東北電力株式会社

女川原子力発電所発電用原子炉設置変更許可申請書

(2号発電用原子炉施設の変更)

本文及び添付書類の一部補正について

第 7.4.3-3 図 「原子炉冷却材の流出」の対応手順の概要

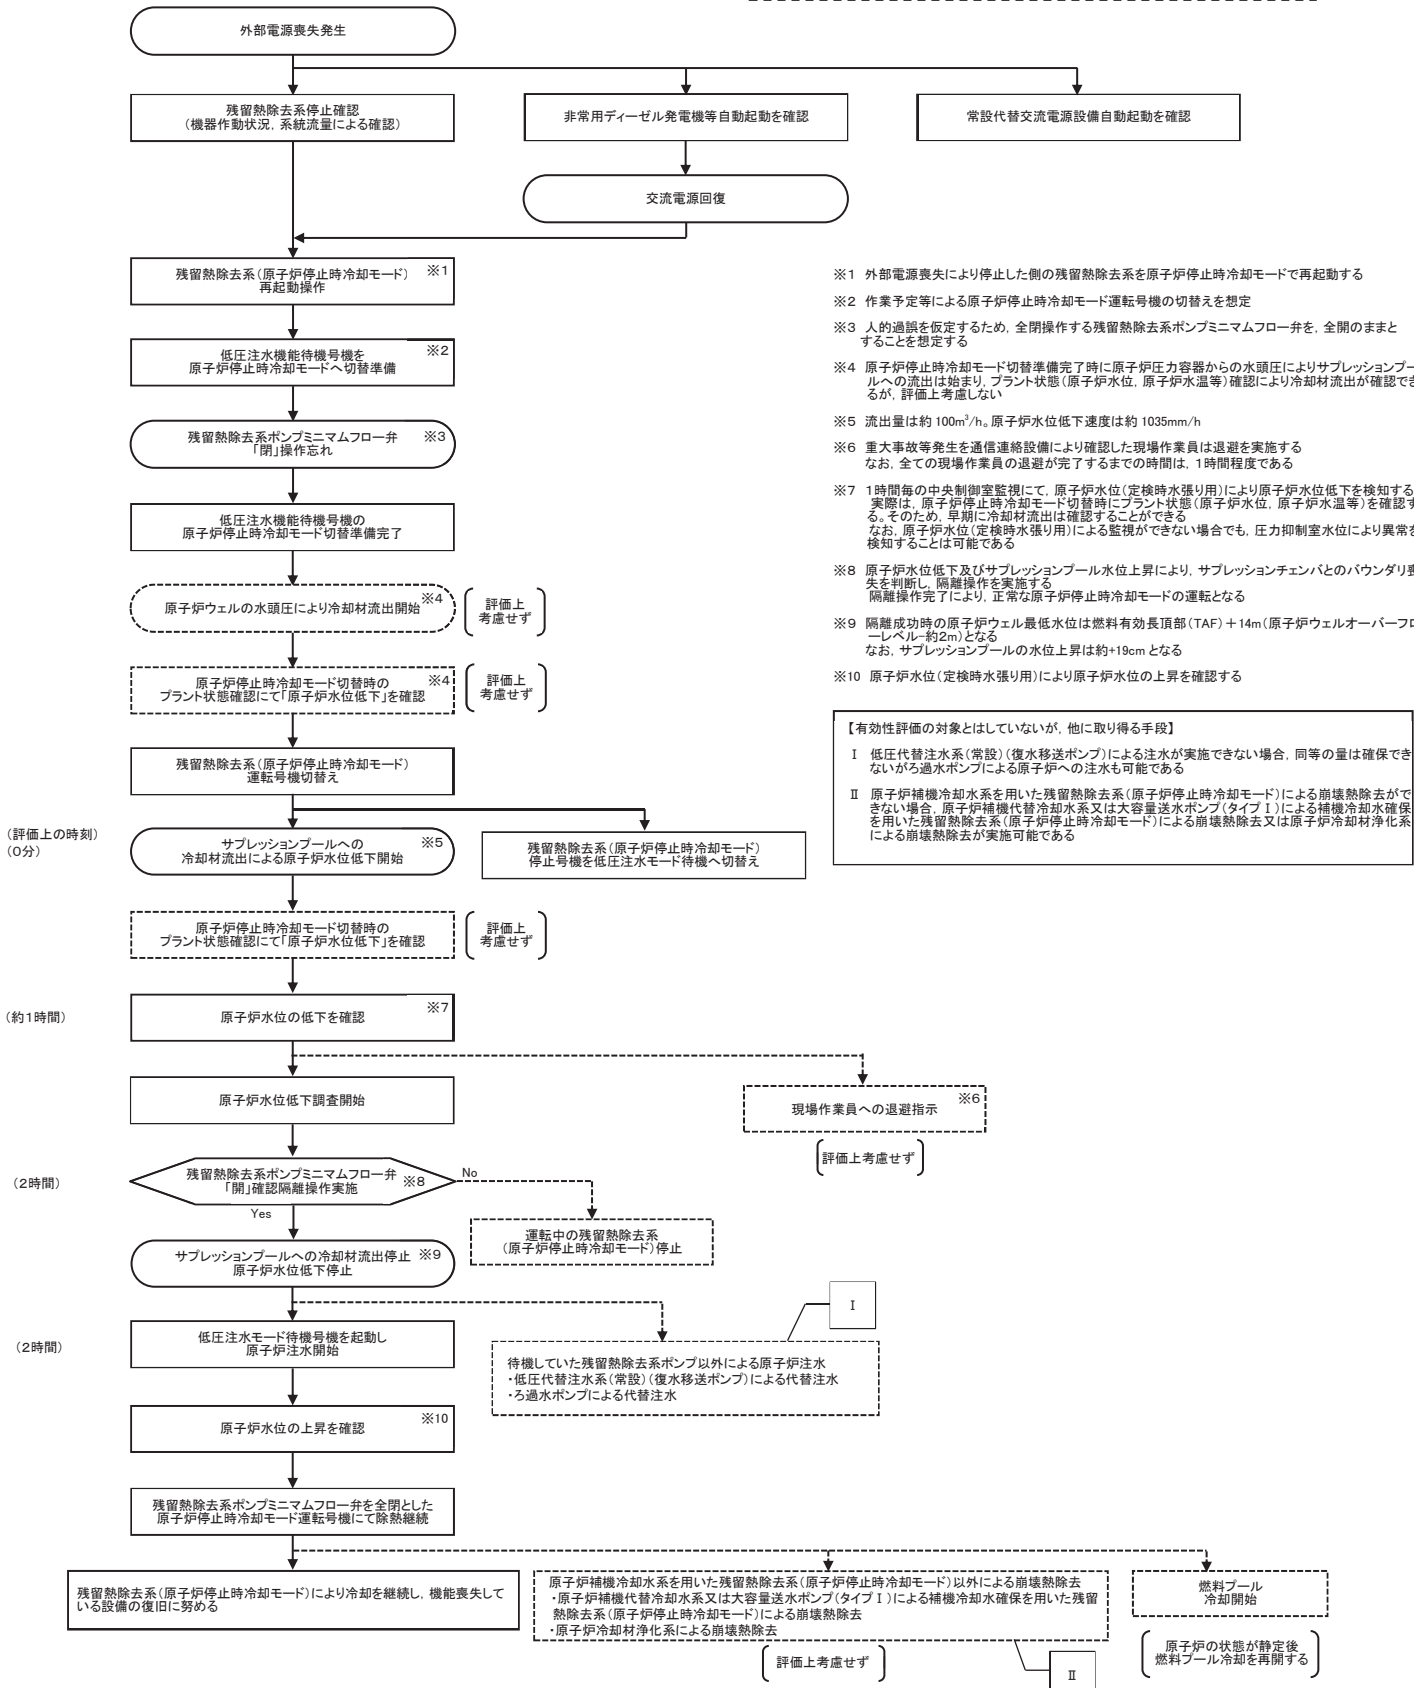
頁	行	補正前	補正後
10-7-4-17	上 8	電源車_	電源車_ (緊急時対策所用)
10-7-4-17	下 8	電源車_	電源車_ (緊急時対策所用)
10-7-4-23		第7.4.1-3図 「崩壊熱除去機能喪失」の対応手順の概要	別紙10-7-4-1に変更する。
10-7-4-44	上 1	電源車_	電源車_ (緊急時対策所用)
10-7-4-44	上 9	電源車_	電源車_ (緊急時対策所用)
10-7-4-50		第7.4.2-3図 「全交流動力電源喪失」の対応手順の概要	別紙10-7-4-2に変更する。
10-7-4-51		第7.4.2-4図 「全交流動力電源喪失」の作業と所要時間	別紙10-7-4-3に変更する。
10-7-4-59	上 5～上 6	<u>事象発生から安定状態に至る時間</u> に対して、	<u>炉心冠水が維持できるまで約2.2時間であるの</u> に対して、
10-7-4-64	上 3～上 4	事象発生20分後に認知が可能である。	事象発生20分後に認知が可能であり、 <u>事象発生30分後に原子炉注水が可能となる。</u>
10-7-4-67	下 2	電源車_	電源車_ (緊急時対策所用)
10-7-4-68	上 8	電源車_	電源車_ (緊急時対策所用)
10-7-4-74		第7.4.3-3図 「原子炉冷却材の流出」の対応手順の概要	別紙10-7-4-4に変更する。
